Baumaßnahme: **Bündnis für den Rad- und Fußverkehr**

Teilbaumaßnahme: **Bundesstraße Mitte zwischen Kippingstraße und Rentzelstraße**

Planinhalt: Kenntnisnahmeschlussverschickung Verkehrstechnischer Lageplan, Blatt 1

Zeichnung Nr.: VS-L-02\_01\_a Maßstab: 1 : 250

Zeichnung Nr.: VS-L-02\_03\_a Maßstab: 1 : 250

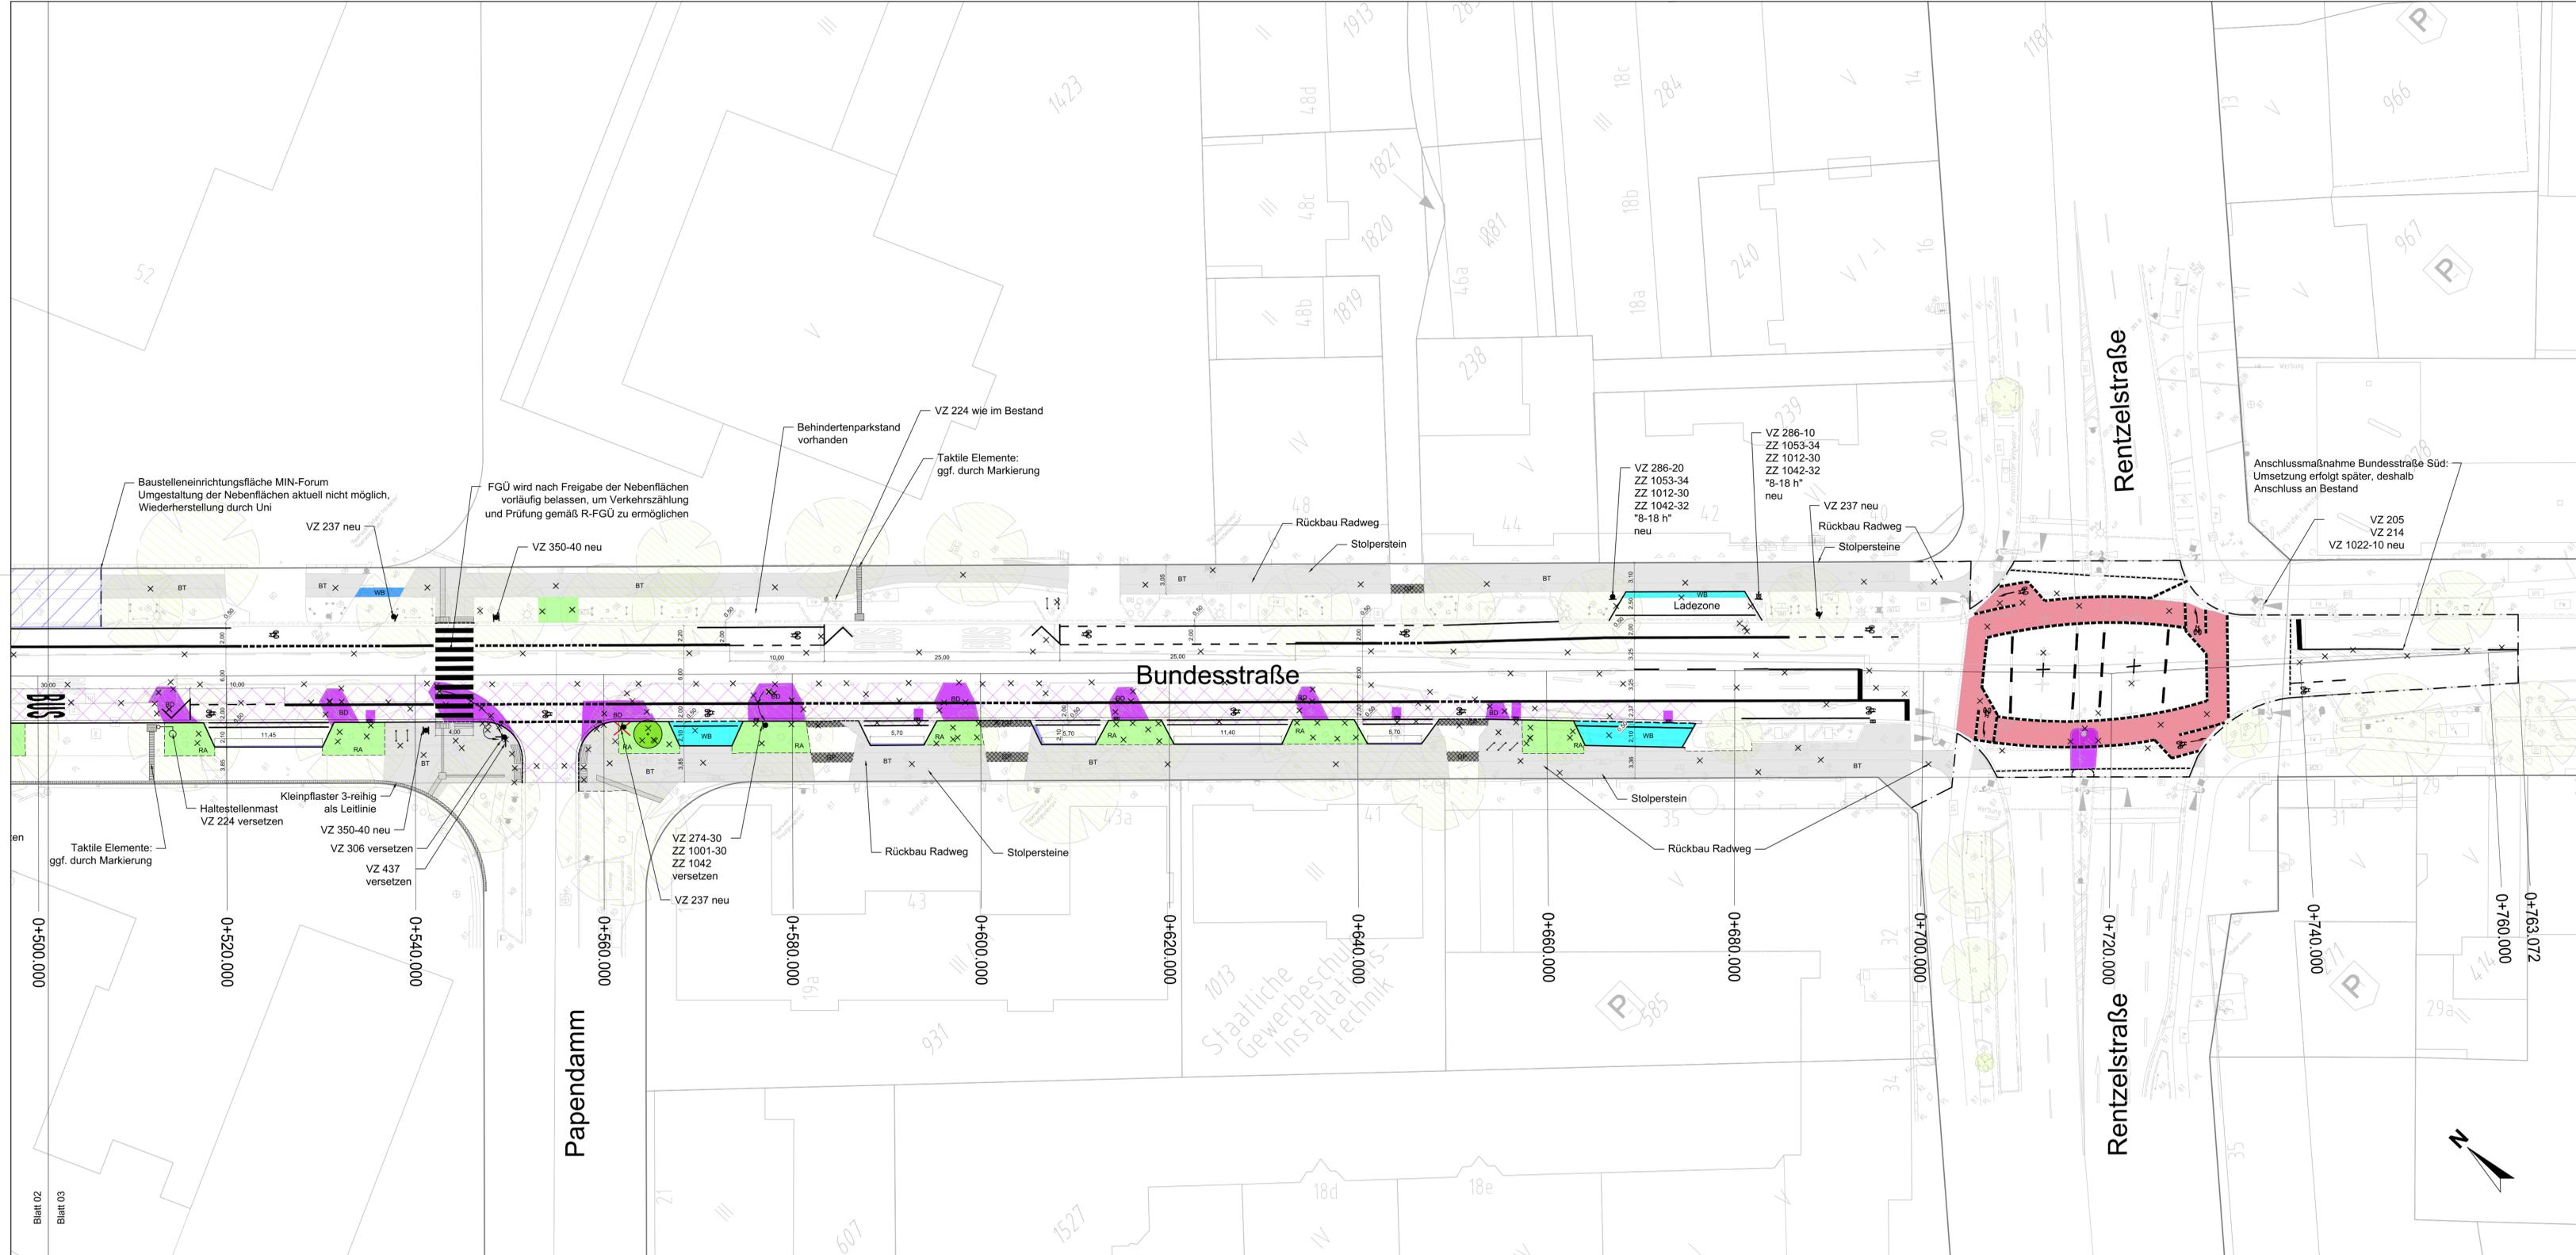
A	Ergänzung von 3x VZ 237+VZ 224, Anpassung VZ 350 zu VZ 350-40, Anpassung Standort VZ 306		08.02.2024
Index	Änderungen und Ergänzungen	Bearbeitet (Name)	Leit- / Kurzzeichen und Unterschrift
